Modulo per la presentazione delle osservazioni per i piani/programmi/progetti sottoposti a procedimenti di valutazione ambientale di competenza statale

ID: Codice procedura (ID_VIP/ID_MATTM):10844

Impianto per la produzione di energia elettrica da fonte eolica, costituito da 6 aerogeneratori della potenza complessiva di 37,2 MW, un sistema di accumulo da 25 MW e relative opere connesse in località "Rempillo" nel comune di Pitigliano (GR).

TESTO DELLE OSSERVAZIONI

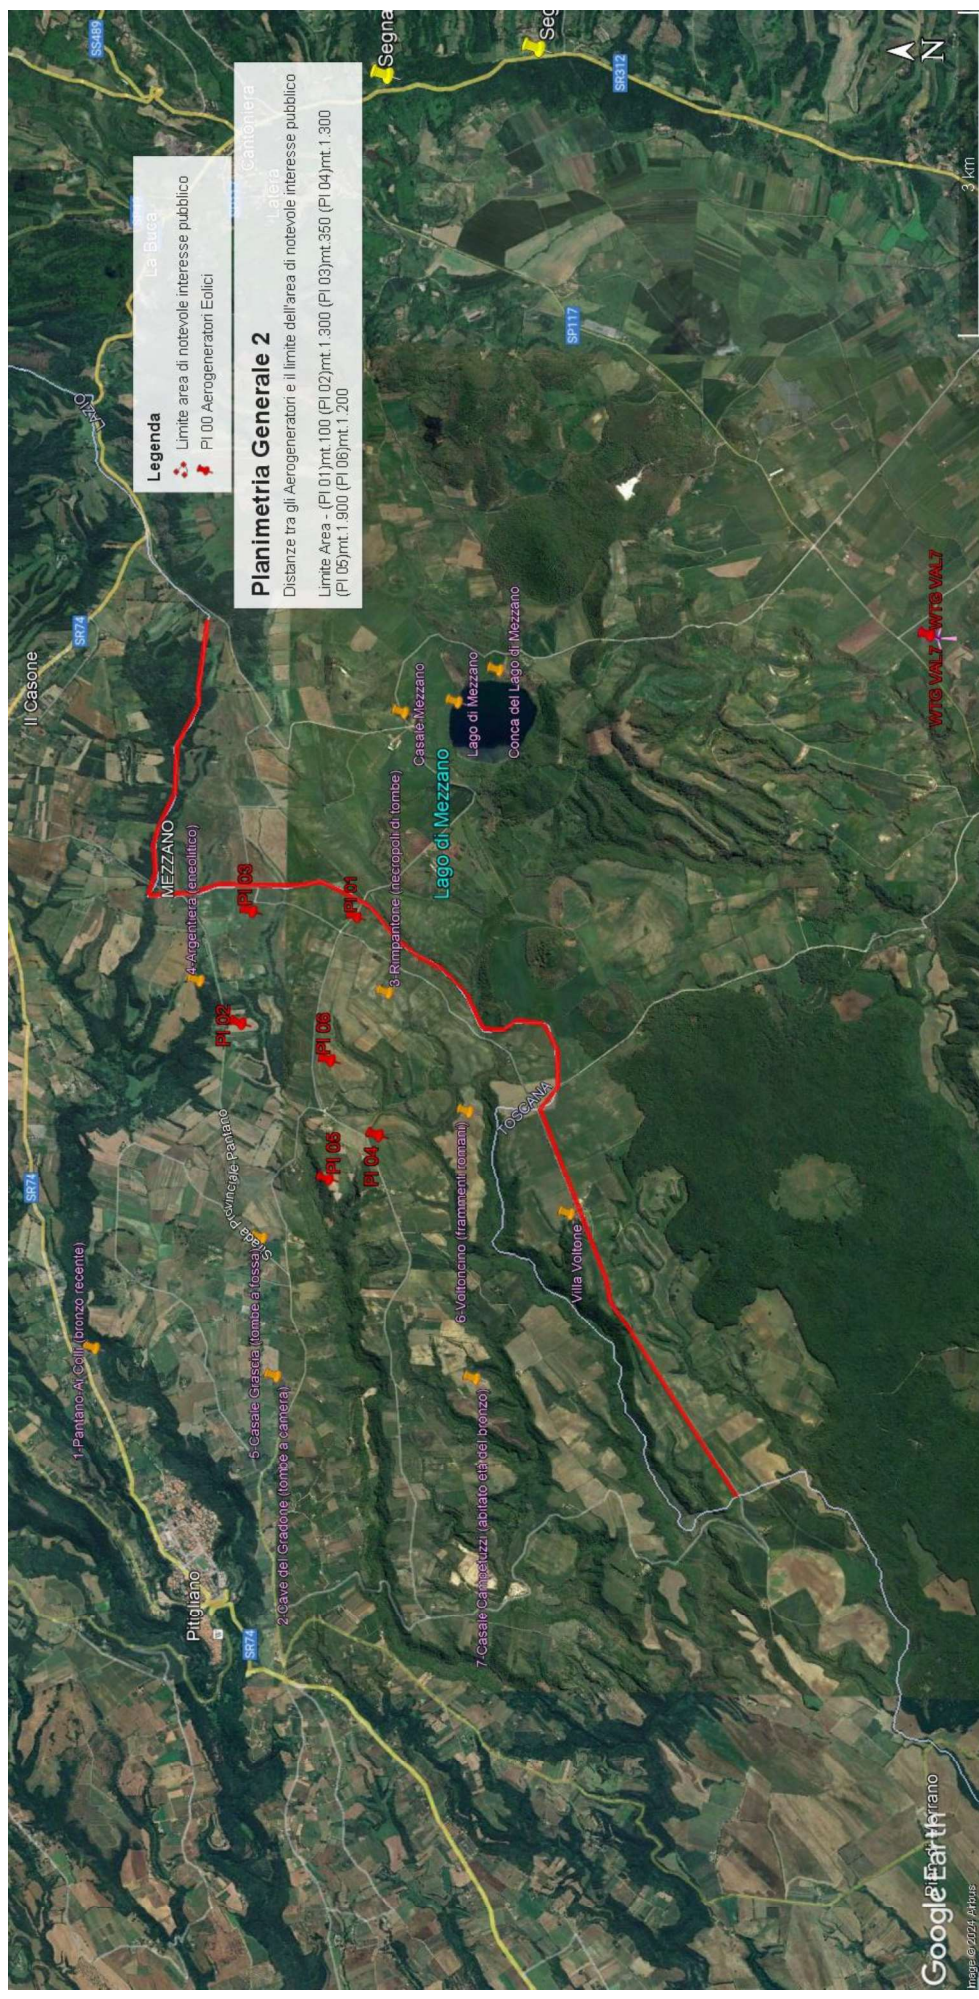
In sintesi, visti l'art. 20 comma 8 lettera c) quater del D.Lgs n 199/2021 e le Linee guida nazionali appena citate, considerato l'enorme impatto dell'impianto eolico industriale denominato "Rempillo" sulla zona paesaggistica di notevole interesse pubblico ben individuata nelle immagini n.1 e n. 2 e sui Beni Culturali evidenziati nell' immagine n. 3 dell'Allegato alle presenti Osservazioni, per la collocazione delle pale P04 e P05 direttamente all'interno del perimetro di un'area archeologica e per gli impatti anche sull'area intermedia e vasta dei pregiati territori laziali della Tuscia settentrionale e in particolare di quelli del pitiglianese ricco di emergenze agricole, naturalistiche, storiche e archeologiche del periodo etrusco ma non solo, si chiede che venga negata l'autorizzazione all' insediamento dell'impianto eolico denominato "Rempillo".

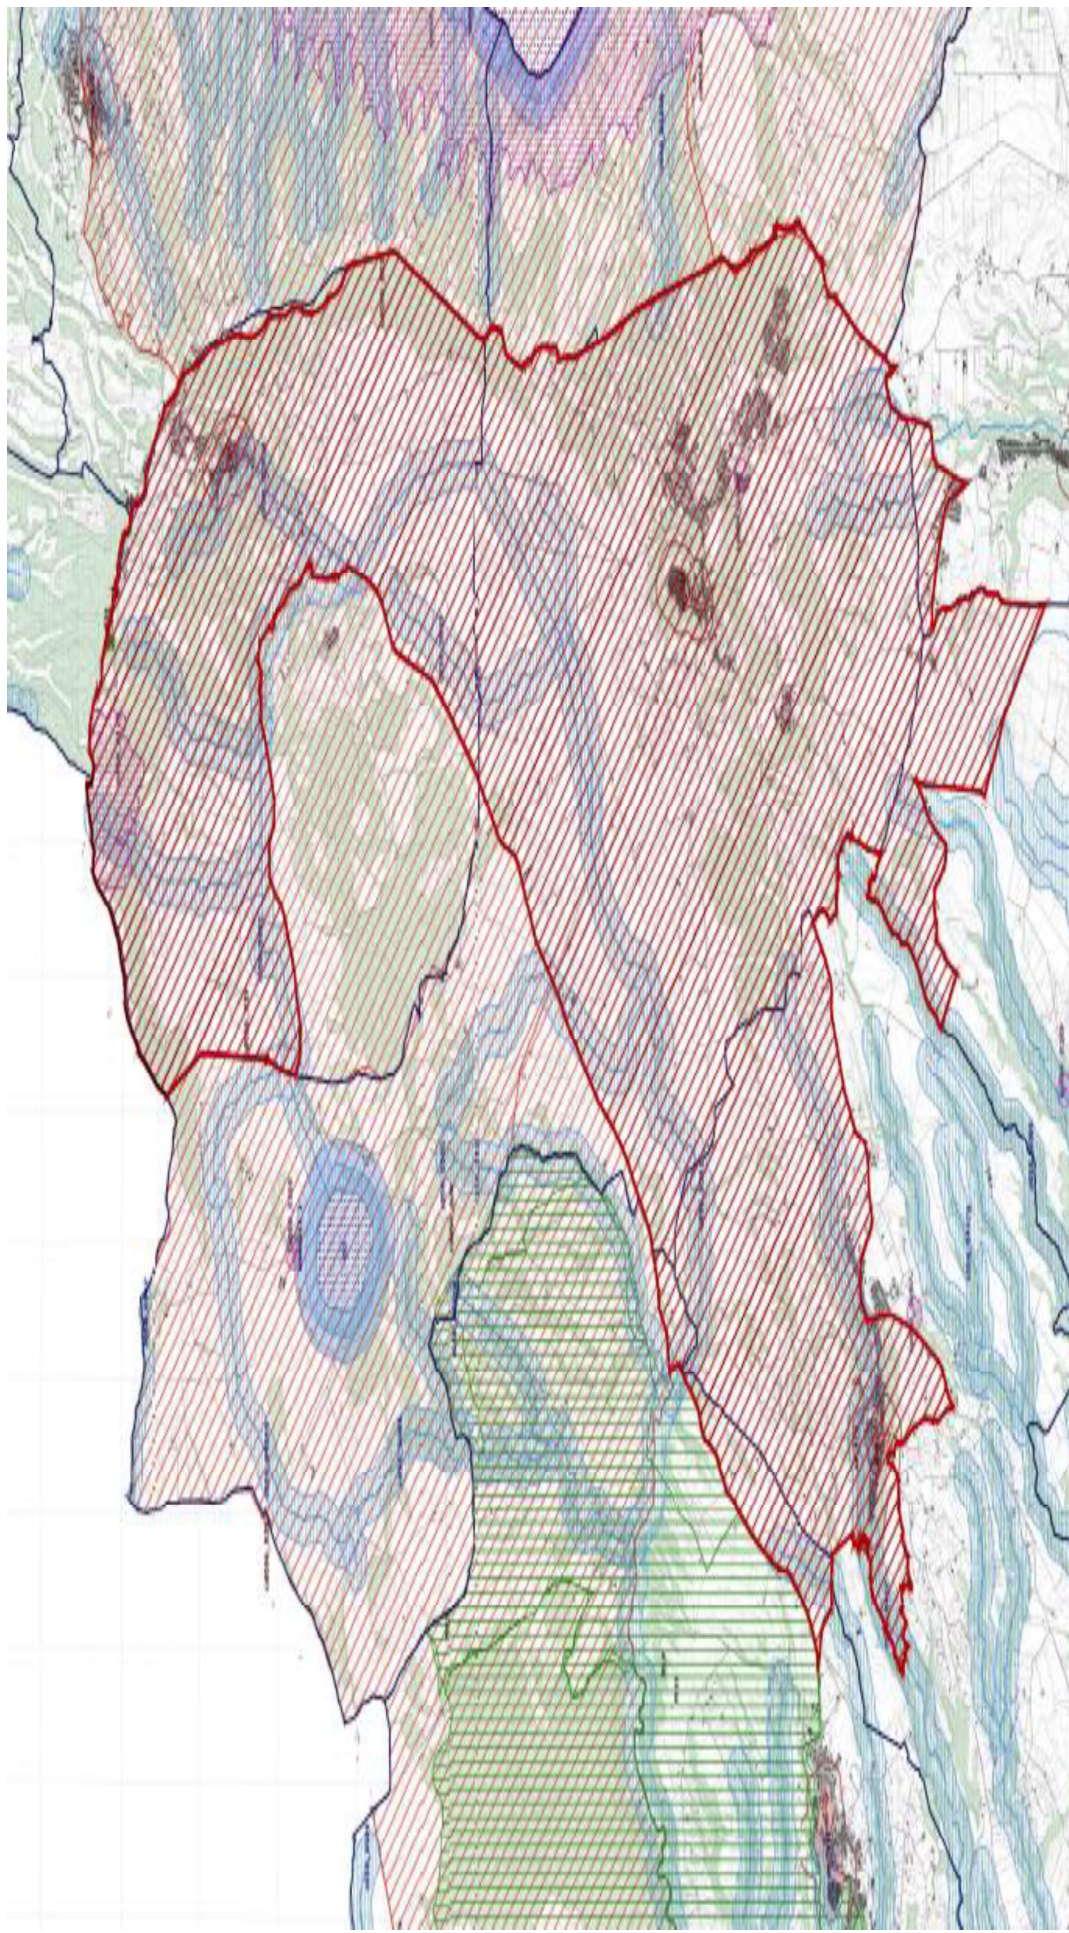
Tornando alla questione di legittimità, alla luce del combinato disposto dal "vincolo sul patrimonio paesaggistico (artt. 136 e ss. e 142 del decreto legislativo n. 42/2004 e ss.mm.ii.) e sui beni culturali" (artt. 10 e ss. del decreto legislativo n. 42/2004 e ss.mm.ii.) e dal comma 8 lettera c-quarter del D.Lgs 191/2021 e ss.mm.ii si evince che, ad oggi, le aree in cui sono previsti gli insediamenti dei sei aerogeneratori dell'impianto eolico denominato "Rempillo" non sono idonee perché ricadono tutte all'interno della fascia di rispetto dei **beni paesaggistici di notevole interesse pubblico denominati "Conca del Lago di Mezzano e territorio circostante" (D.M. 22.05.1976)** comprendente anche il **vincolo "Selva del Lamone" (D.M. 22.05.1984)** tutelati dall'**art. 136 del Codice del Beni Culturali e del Paesaggio** e in particolare un aerogeneratore (P01) è a 100 metri dal primo vincolo citato e gli altri cinque compresi in una distanza massima tra 1 km e 2 km (vedi immagine n. 1 dell'ALLEGATO). Nella fascia di rispetto dei 3 km anche la porzione di vincolo rappresentato dalla Selva del Lamone che gode di altre importanti tutele in quanto Riserva Naturale regionale (L. 394/91 e L.R. 29/97), Zona di Protezione speciale (ZPS) insieme ai Monti di Castro collegati tra loro da una Zona di Conservazione Speciale (ZSC), il sistema fluviale Fiume Fiora-Olpeta. La Selva del Lamone oltre il vincolo paesaggistico di notevole interesse pubblico che la rende area non idonea all'installazione degli impianti FER anche nelle sue fasce di rispetto dei 3 km, gode di un'altra tutela che ne rivela l'importanza di area di importanza internazionale per l'avifauna IBA (012) che viene collegata all'altra IBA (099) Lago di Bolsena attraverso la ZPS Caldera di Latera e la ZSC Lago di Mezzano che insieme sono compresi nel vincolo paesaggistico "Conca Lago di Mezzano..." e verranno uniti dal nuovo vincolo paesaggistico "Ambito paesaggistico, geologico e geomorfologico

dell'orlo della caldera di Latera e delle sue pendici interessate dai centri eruttivi periferici" (si veda a riguardo la proposta pubblicata sul sito del MIC in data 09/08/2023 e l'immagine n. 2 dell' ALLEGATO) all'area di notevole interesse pubblico " Conca del lago di Bolsena" (D.M. 24.10.1960). Praticamente una vasta zona che per interesse paesaggistico e naturalistico oltre che storico, archeologico e identitario rappresenta un unicum nel panorama nazionale.

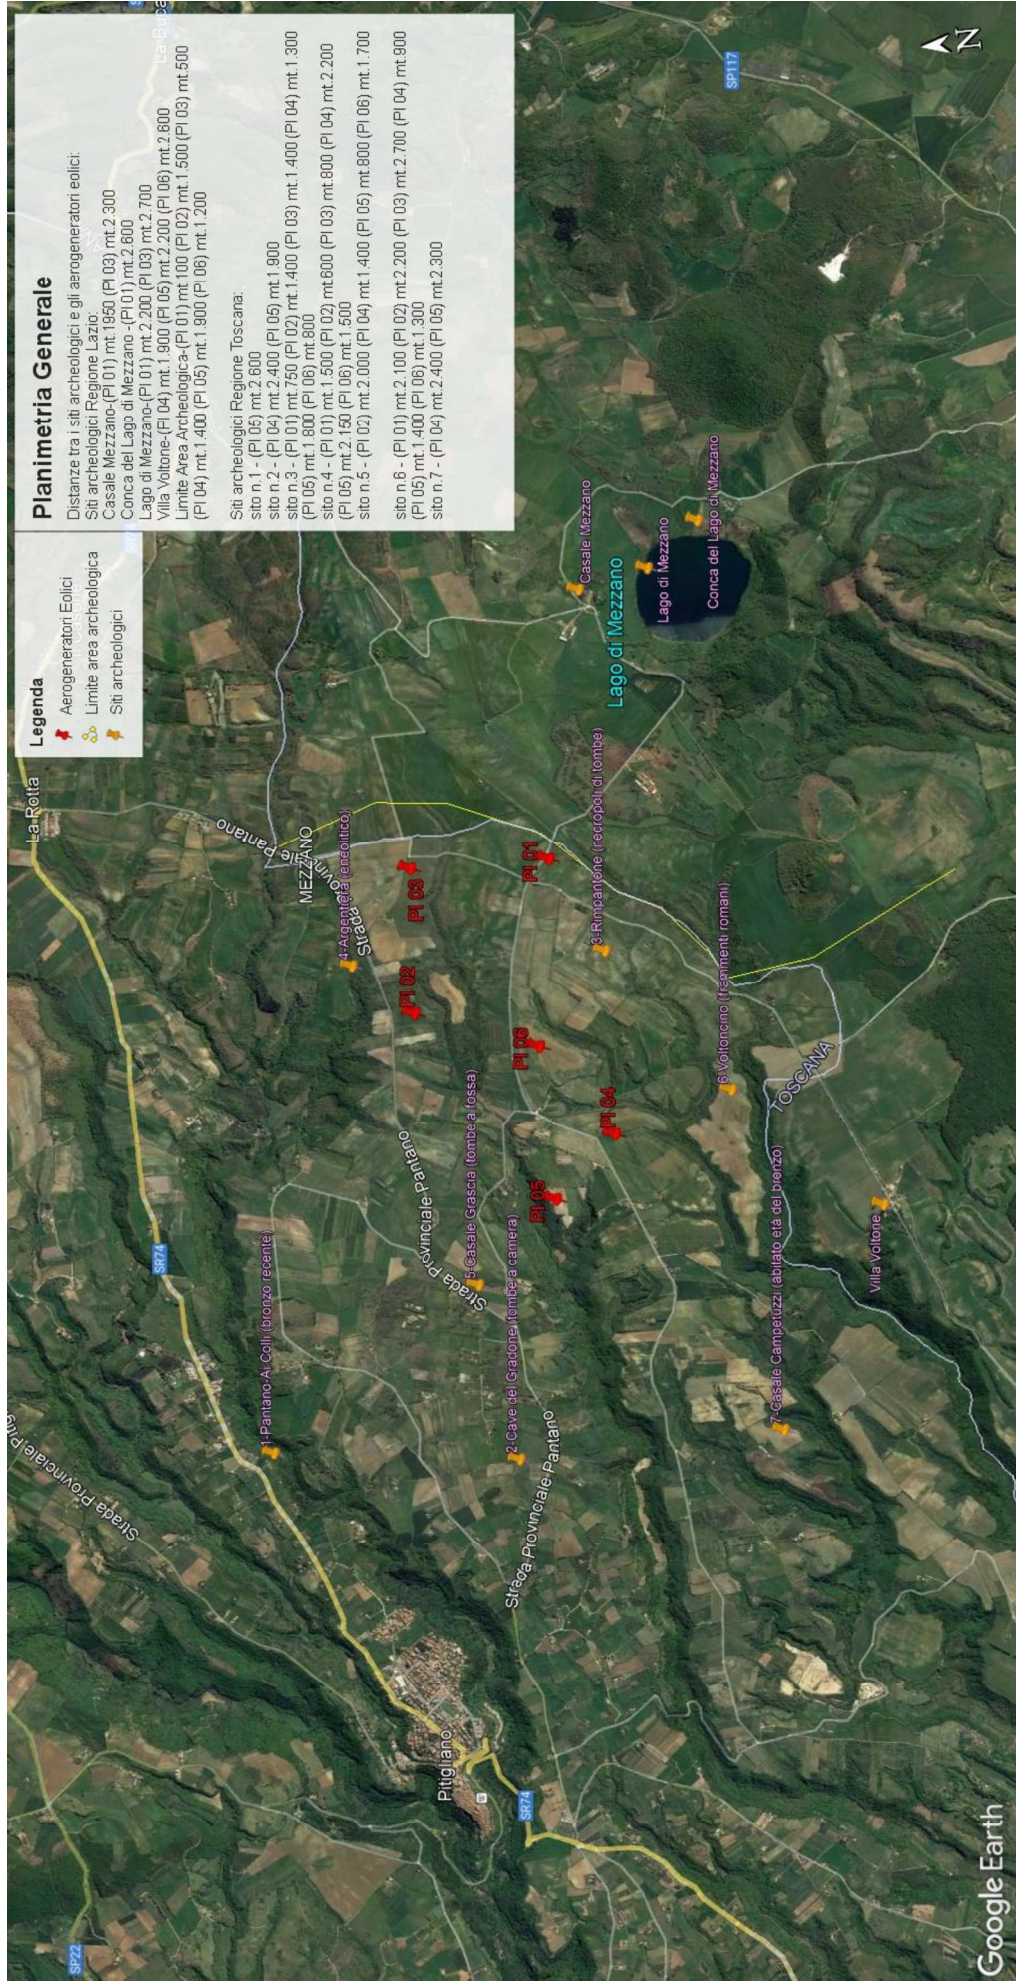
Inoltre, la zona in cui insisterebbe l'impianto eolico industriale Rempillo è compresa nelle fasce di rispetto di 3 km di diversi beni archeologici tutelati dalla parte II del Codice dei Beni Culturali (vedi Allegato, immagine n. 3). Inoltre le pale P04 e P05 ricadono all'interno di un'area archeologica che la Proponente vorrebbe cancellare per il semplice fatto che non è riportata nel documento regionale ma nel documento provinciale come meglio dettagliato nell'Osservazione n. 5. Alla luce di quanto documentato appare chiaro quindi che la collocazione dell'impianto non ha tenuto conto alcuno dei vincoli dell'area nella quale è stato progettato e l'inserimento dell'impianto eolico nel paesaggio e sul territorio non è corretto (Allegato IV delle Linee guida nazionali di cui al D.M dello Sviluppo economico del 10.09.2010).

Le zone di interesse archeologico evidenziate nell'immagine n. 3 a cui si aggiungono anche l'importante abitato protostorico di Sorgenti della Nova e Ruderì del Castello altomedioevale che si trovano a circa 4 km dalle aree in cui è stato progettato l'impianto eolico industriale. Poco più lontano i resti del castello medioevale “Morroneccio”. Nell'area vasta le preziose necropoli eneolitiche (Poggi Alti) ed etrusche di Pitigliano, Sovana e Sorano.

Immagine n. 4 Situazione di saturazione da impianti FER nella provincia di Viterbo. Non sono riportati gli impianti fotovoltaici e agrivoltaici che hanno inciso per buona parte nel cumulo di impianti FER per superare già nel 2023 gli obiettivi del PNIEC assegnati alla Regione Lazio per il 20230.

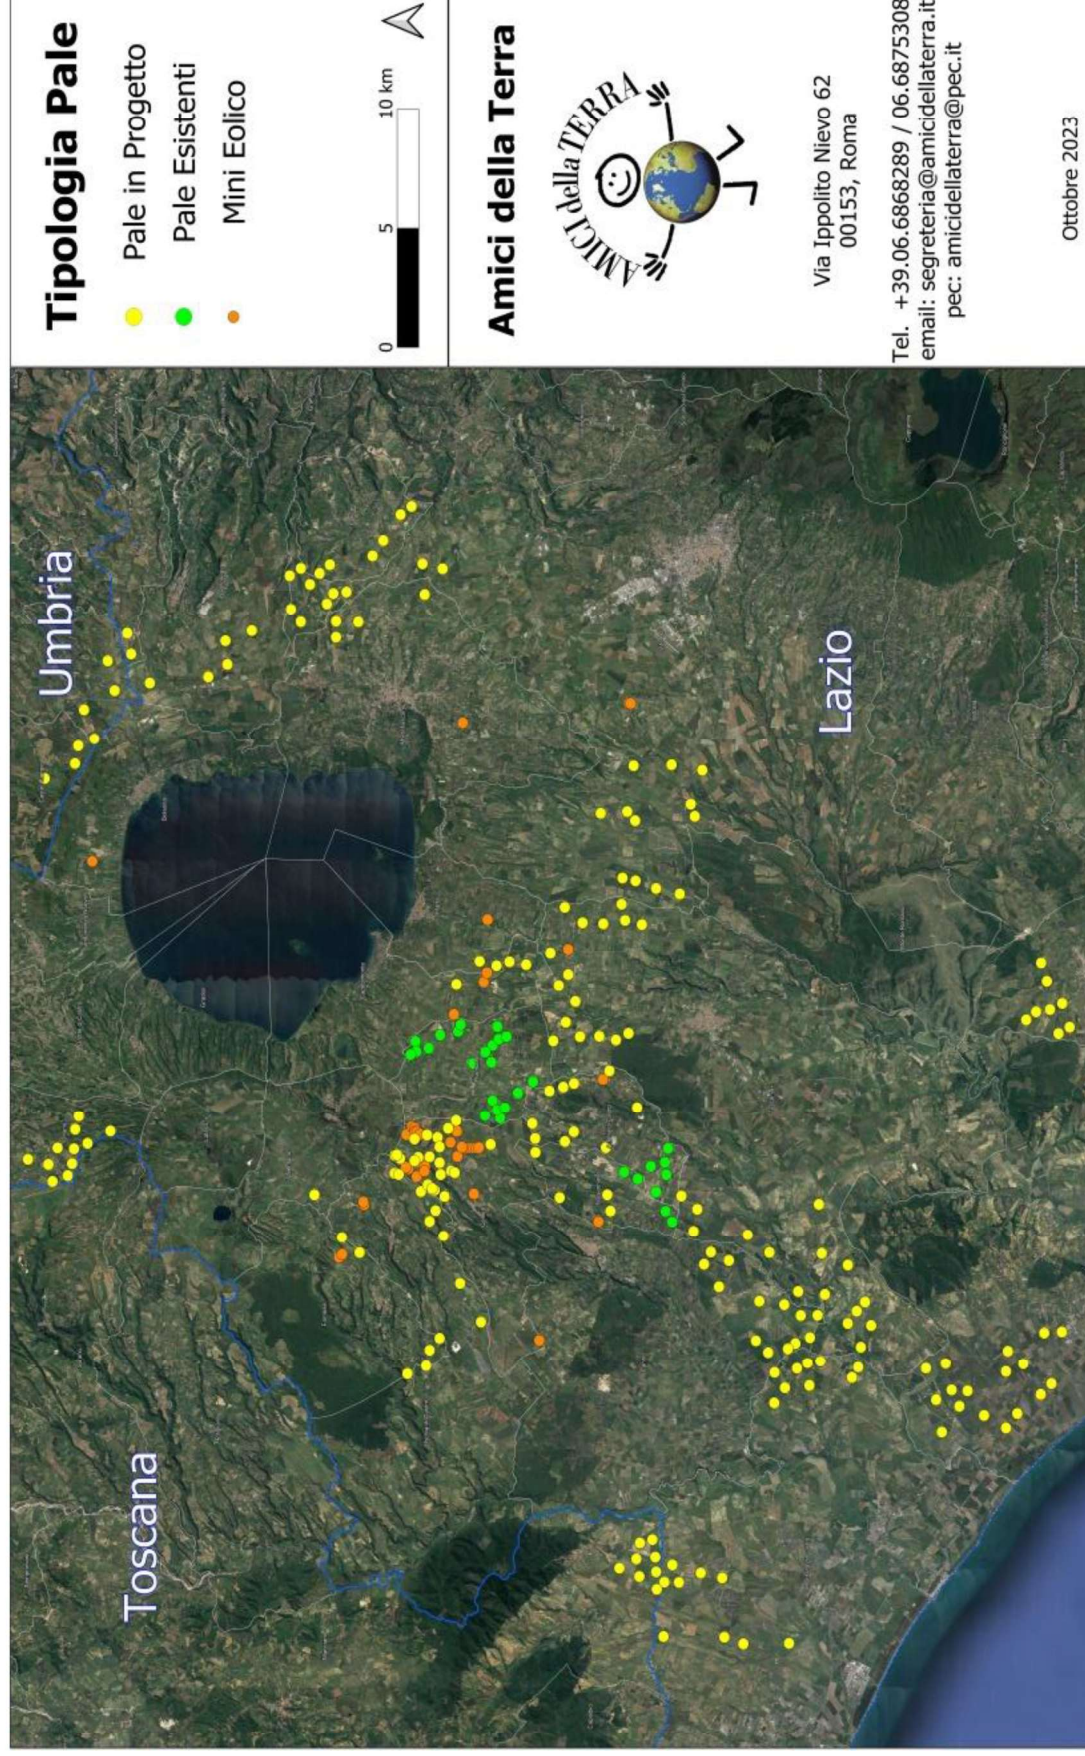
rappresenta una elevata criticità per la sostenibilità ambientale di ulteriori eventuali iniziative. L'impianto eolico "Rempillo" pur essendo "esterno al confine provinciale e regionale ma nelle sue immediate vicinanze (a soli 100 metri i primi due aerogeneratori) oltre ad impattare sul territorio e sulle economie di tre Comuni del Lazio (Farnese, Valentano e Latera) si trova nelle fasce di rispetto dei Beni di notevole interesse pubblico come si è evidenziate nelle Osservazioni nn. 1 e 2 e crea anche degli impatti negativi anche sui beni naturalistici come verrà dettagliato nell'Osservazione n. 4. Inoltre andrebbe a sommarsi al già enorme cumulo di impianti eolici e fotovoltaici e geotermici che già creano una elevata criticità ambientale nella provincia di Viterbo e interferiscono anche con il territorio toscano come si può vedere dalle immagini nn. 4 e 5 dell'Allegato n. 1.
